N°05-UL
Data/Date: 22nd August 2007
page 1 of 3

OGGETTO: Viti attacco carrello principale.

Subject: *Main landing gear attachment bolts.*
SCOPO: Il non corretto serraggio o una vite difettosa possono essere causa di cedimento dell' attacco della gamba carrello.

Fig. 2

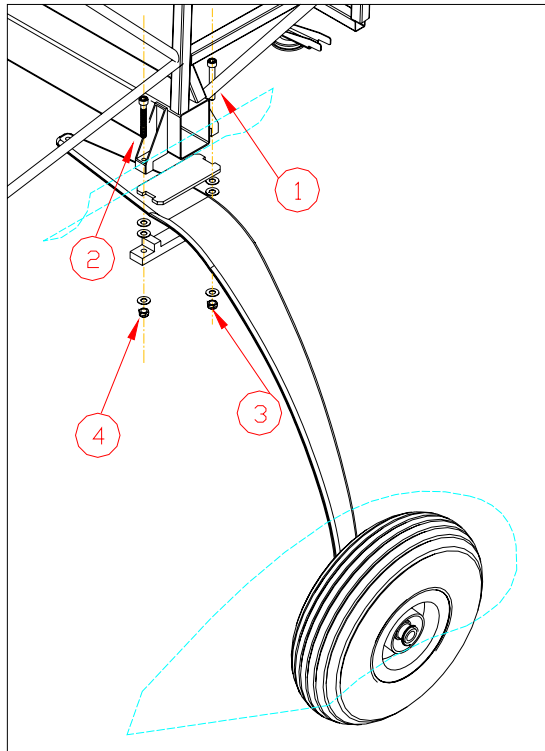
N	Istruzioni / Instruction
1	<p>Parcheggiare il velivolo in un hangar chiuso, togliere la chiave di accensione e procedere con l'ispezione.</p> <p><i>Park the aircraft in a closed hangar, take off the ignition key and proceed with the inspection.</i></p>
2	<p>Rimuovere i carter laterali interni (vicino ai sedili) per accedere facilmente alla vista delle viti dall'interno cabina (fig. 1).</p> <p>Cominciare l'ispezione indifferentemente dal lato destro o sinistro.</p> <p>Bloccare le viti (n. 1 e 2 in fig. 3) con una chiave a brugola ed allentare entrambi i dadi sottostanti (n. 3 e 4 in fig. 3).</p> <p>Svitare la vite anteriore (n. 1 in fig. 3), ispezionarla cercando eventuali deformazioni e danni alla filettatura.</p> <p>Se vengono riscontrate delle anomalie contattare la TECNAM, altrimenti reinserire la vite nell'alloggio. La vite deve inserirsi nel foro con facilità, senza forzarla. In caso contrario allentare ulteriormente il dado della vite posteriore (n. 4 in fig. 3) finchè l'inserimento non presenti nessuna interferenza,</p> <p>Utilizzare un nuovo dado (il dado va sempre sostituito una volta svitato) ed avvitare senza forzare.</p> <p><i>Remove the internal fairing (near the seats) to easily access to the bolts' heads (fig. 1).</i></p> <p><i>Start the inspection indifferently from the right or left side.</i></p> <p><i>With an Allen wrench stop the bolts (n. 1 and 2 in fig. 3) and loosen the nuts (n. 3 and 4 in fig. 3).</i></p> <p><i>Unscrew the forward bolt and inspect looking for deformation and damage to the screw thread.</i></p> <p><i>If defects are detected contact TECNAM, otherwise reinsert the bolt. The bolt must be inserted without forcing it. Otherwise, loosen the aft nut (n.4 in fig. 3) to permit the bolt to be inserted easily.</i></p> <p><i>Use a new nut (the nut must be always replaced after having unscrewed it) and screw the bolt</i></p>

3	<p>Ripetere l'operazione di ispezione con le stesse indicazioni del punto 2 per la vite posteriore.</p> <p><i>Repeat the inspection with the same indications of point 2 for the aft screw.</i></p>
4	<p>Serrare a coppia entrambe le viti dopo l'ispezione.</p> <p>La coppia di serraggio è 24.6Nm – 217 lb in</p> <p><i>Tighten both the bolts until the torque value of 24.6 Nm – 217 lb in.</i></p>
5	<p>Ripetere le operazioni descritte ai punti 2,3 e 4 per le viti del lato opposto.</p> <p><i>Repeat the operations described in points 2,3 and 4 for the other side bolts.</i></p>
6	<p>Registrare l'avvenuta applicazione del presente bollettino sul libretto dell'aeromobile.</p> <p><i>Record the application of the present Service Bulletin on the aircraft log-book.</i></p>
